**Onderwerp:** aanpassen plan Haarlemmerplein 2 - 6680767

Naar aanleiding van onderstaande emailwisseling. Hierbij de oplossing voor de installatie, op het platte dak aan de achterzijde van Haarlemmerplein 2, waarvan ik verwacht dat deze het minste zichtbaar is.

**OPTIE 1: combi dakkap verzonken opnemen in dakvlak.**

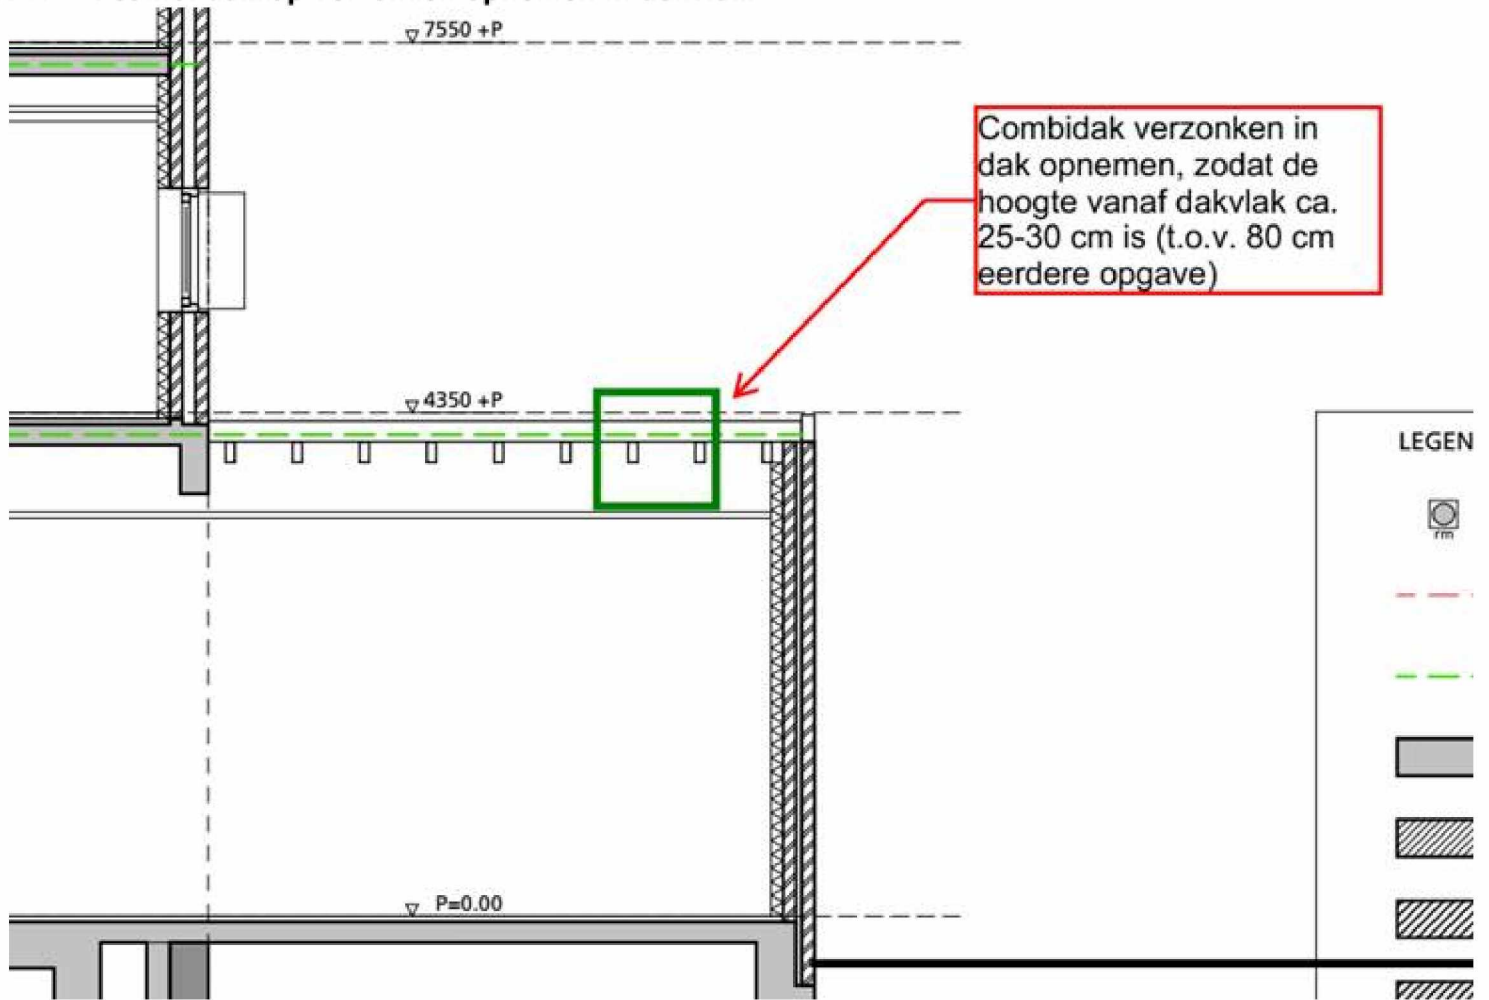
In plaats van op het dak laten we de verzamelkap in het dak zakken. Deze dakkap zal dan niet meer dan 25-30cm boven het huidige platte dak uitsteken.

Het principe zal in de bouwvoorbereiding verder uitgewerkt worden (aangezien de definitieve installatiekeuze nog gemaakt gaat worden en de waterdichting van het dak rond de kap belangrijk is voor de uitvoering).

Het helemaal in het dak zakken is ook een optie, alleen moeten we dan ook voorzien in een extra inlaat voor lucht (een extra pijp op het dak). Dit heeft niet mijn voorkeur en ik verwacht ook dat dit technisch minder fraai is en daarbij ook de binnenruimte onder het dak minder bruikbaar maakt. De dakkapconstructie zal in alle gevallen een afmeting hebben van maximaal 2500mm x 500mm x 800mm (hoog).

Hieronder opties n.a.v. de variant die we vorige week besproken hebben:
